**AVIS RELATIF À LA PROTECTION
CONTRE LES EVENTUELS EFFETS NOCIFS ET NUISANCES
PROVOQUÉS PAR LES RAYONNEMENTS NON IONISANTS
GÉNÉRÉS PAR DES ANTENNES ÉMETTRICES STATIONNAIRES**

Commune : FROIDCHAPELLE - Exploitant : TELENET GROUP

Référence exploitant : HT1736A

Rapport n° 466 / 2025

Figure 1 : Vue en plan des lieux de séjour et des points de contrôle

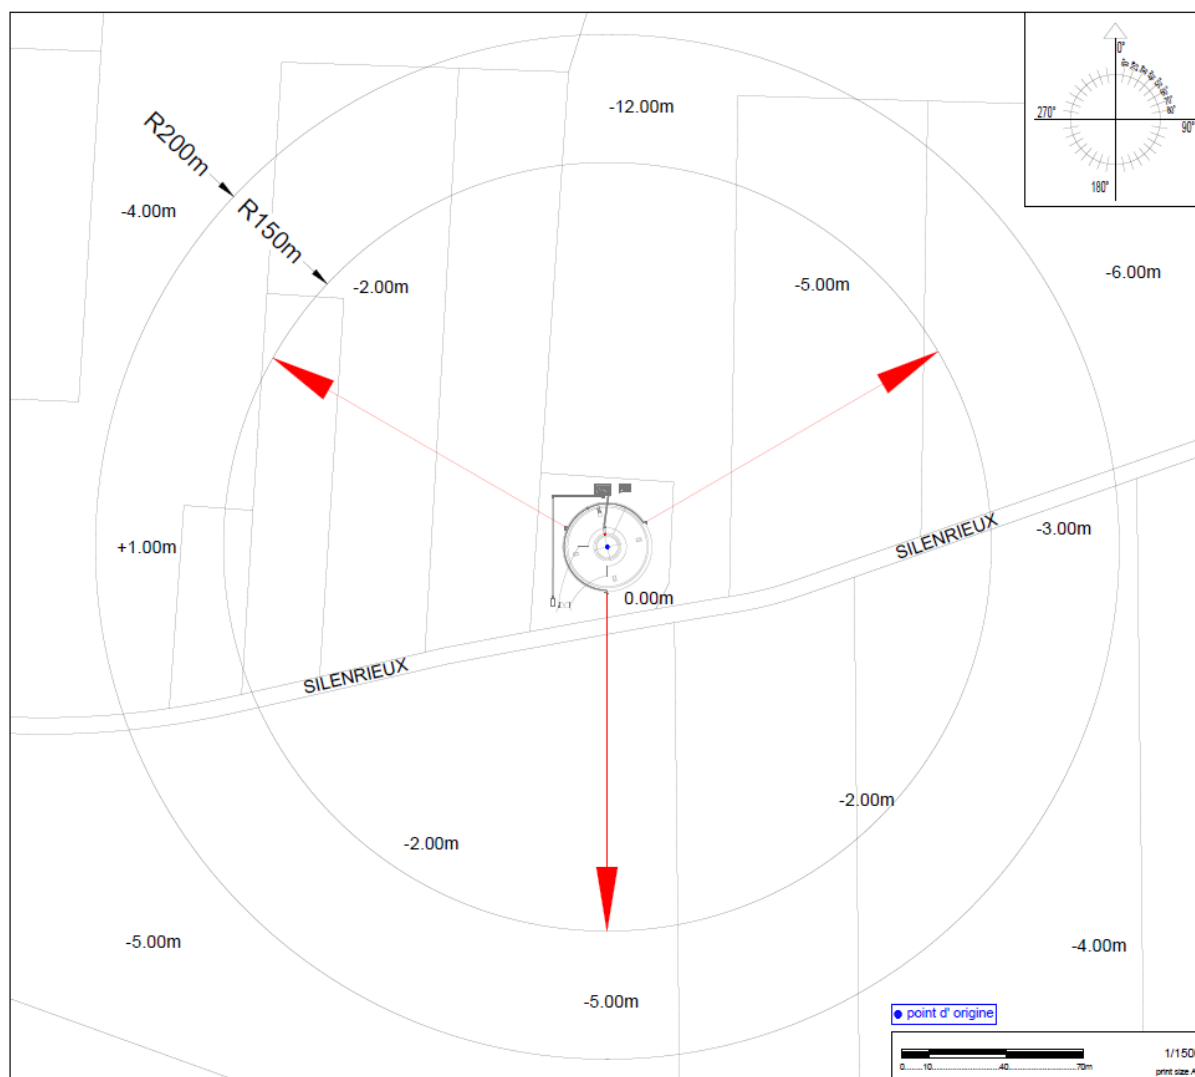
En ce qui concerne les antennes de l'installation mentionnées dans le tableau 1, la distance maximale à laquelle la limite pourrait être atteinte, à l'extérieur, est égale à 108,0 m. S'il n'y a pas de LS à une distance inférieure, les antennes respectent forcément la limite d'immission.

Dans le cas des LS situés à l'intérieur des bâtiments, une atténuation d'obstacle est prise en compte et il en résulte que la distance maximale à laquelle la limite pourrait être atteinte se réduit à 76,5 m.

Les résultats de l'évaluation décrite au paragraphe 4 indiquent que les antennes émettrices stationnaires de l'installation faisant l'objet du présent avis ne produisent pas, dans un lieu de séjour, un rayonnement électromagnétique maximum supérieur aux limites fixées à l'article 4 du décret.

Figure 2 : Vue en plan des installations d'antennes dans un rayon de 300 mètres autour de l'installation faisant l'objet de la demande d'avis

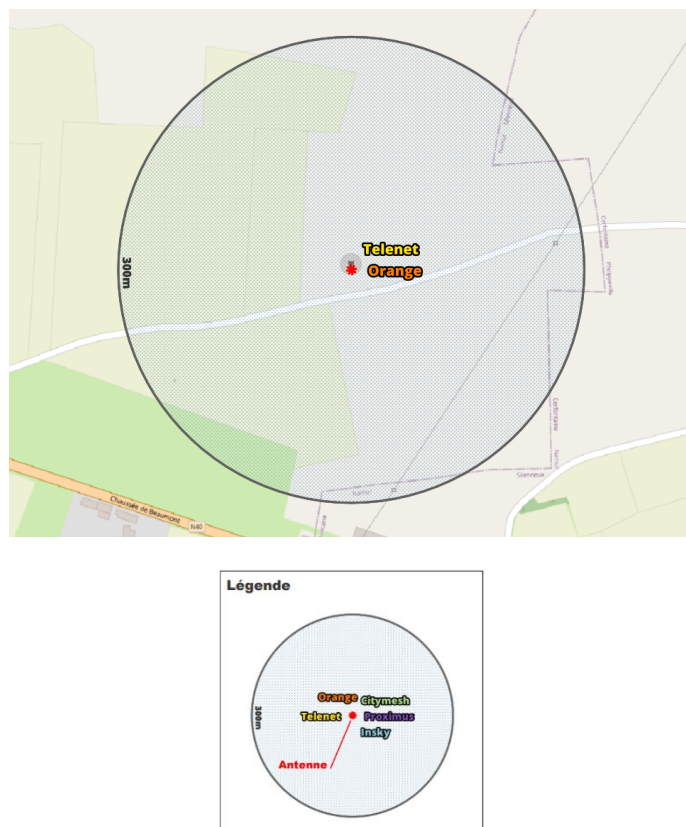
- il y a au plus 4 installations d'antennes émettrices stationnaires présentes dans la zone d'évaluation de 300 mètres de rayon représentée dans la figure 2, y inclus l'installation référencée dans le paragraphe 2 : la limite cumulative définie à l'article 4, §2 du décret est nécessairement respectée dans les lieux de séjour à l'intérieur de la zone d'évaluation de 300 mètres de rayon ;

Compte tenu des considérations ci-dessus, il apparaît que l'intensité du rayonnement électromagnétique généré, dans les lieux de séjour situés dans un rayon de 300 mètres autour de l'installation référencée dans le paragraphe 2, par l'ensemble des antennes émettrices stationnaires de l'ensemble des exploitants du même site d'antennes émettrices stationnaires respecte la limite fixée à l'article 4, § 2 du décret.
